球磨川河川整備計画、これで本当に大丈夫？

今後30年の球磨川の治水計画を決める計画案が、発表されました。より良い計画にするために、流域住民、県民、国民の全員が、この計画に対して意見を言うことができます！ ぜひあなたも国や県に意見を提出して下さい！

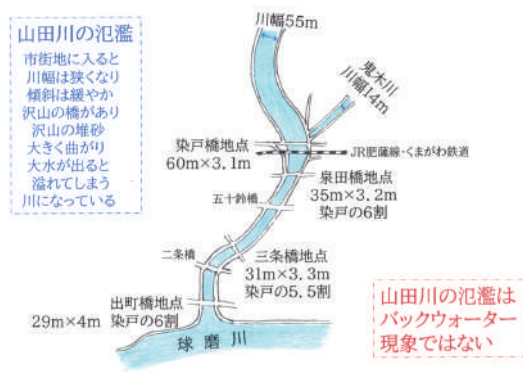
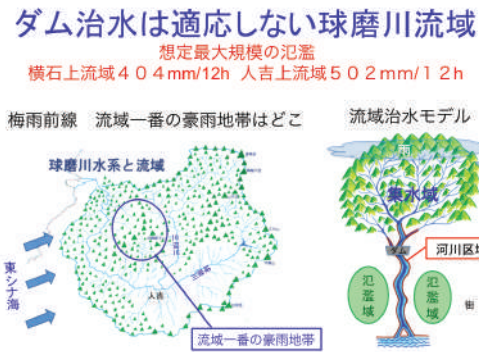
計画案では、ダムを造る球磨川本流や最大支流川辺川の上流で雨が降ることを大前提にしています。しかし現実には、2020年7月豪雨で最も雨量が多かったのは球磨村・芦北町・八代市が隣接する中流域でした。球磨川上流部や川辺川ではありません。これは例年の降雨の傾向とも共通しています。

つまり計画案は、計画が成り立つ大前提である雨の降るエリアを、見誤っているのです(図の左側が現実の豪雨地帯。計画案では誤った右側の考えが前提)。
